**Avis délibéré de la Mission Régionale d'Autorité environnementale
de Nouvelle-Aquitaine relatif au
projet d'installation de stockage d'oxygène LINDE
France de Vayres (33)**

n°MRAe 2022APNA144

dossier P-2022-13243

Localisation du projet : commune de VAYRES (33)
Maître(s) d'ouvrage(s) : Société LINDE
Avis émis à la demande de l'Autorité décisionnaire : Préfète de la Gironde
En date du : 7 octobre 2022
Dans le cadre de la procédure d'autorisation : Autorisation environnementale
L'Agence régionale de santé et la préfète de département au titre de ses attributions dans le domaine de l'environnement ayant été consultées.

Plan des installations de Linde France (en bleu), à l'est de l'usine de production d'O-I manufacturing – extrait étude d'impact page 38

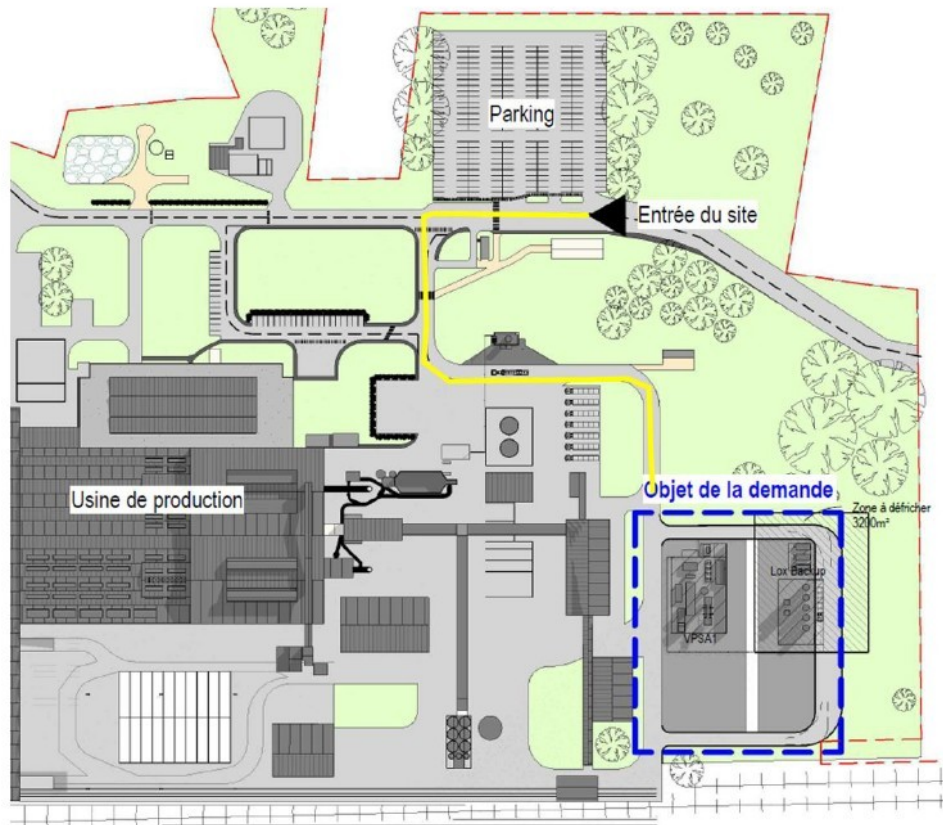
La MRAe relève que la carte appelle "objet de la demande" l'ensemble des installations du stockage d'oxygène et de sa production, alors que **l'objet de la demande soumise à l'avis de la MRAe NA porte uniquement sur deux réservoirs de stockage (trois des réservoirs et l'unité de production ne sont pas inclus dans l'évaluation environnementale).**

Photo montage du projet dans le site – extrait étude d'impact page 79

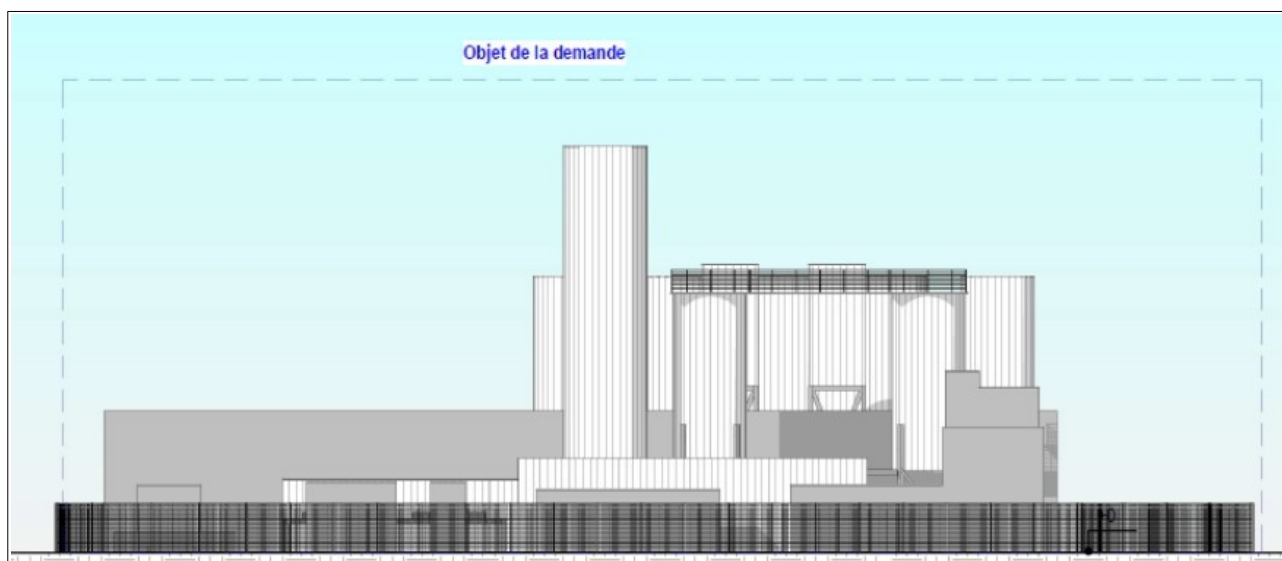
La MRAe remarque que le rectangle bleu intitulé « objet de la demande » dans le dossier permet de visualiser la plateforme, l'unité d'oxygène gazeux et les cinq réservoirs d'oxygène liquides dans le fond. Le libellé « objet de la demande » sur la carte, n'est pas approprié dans la mesure où la demande ne porte que sur deux réservoirs.
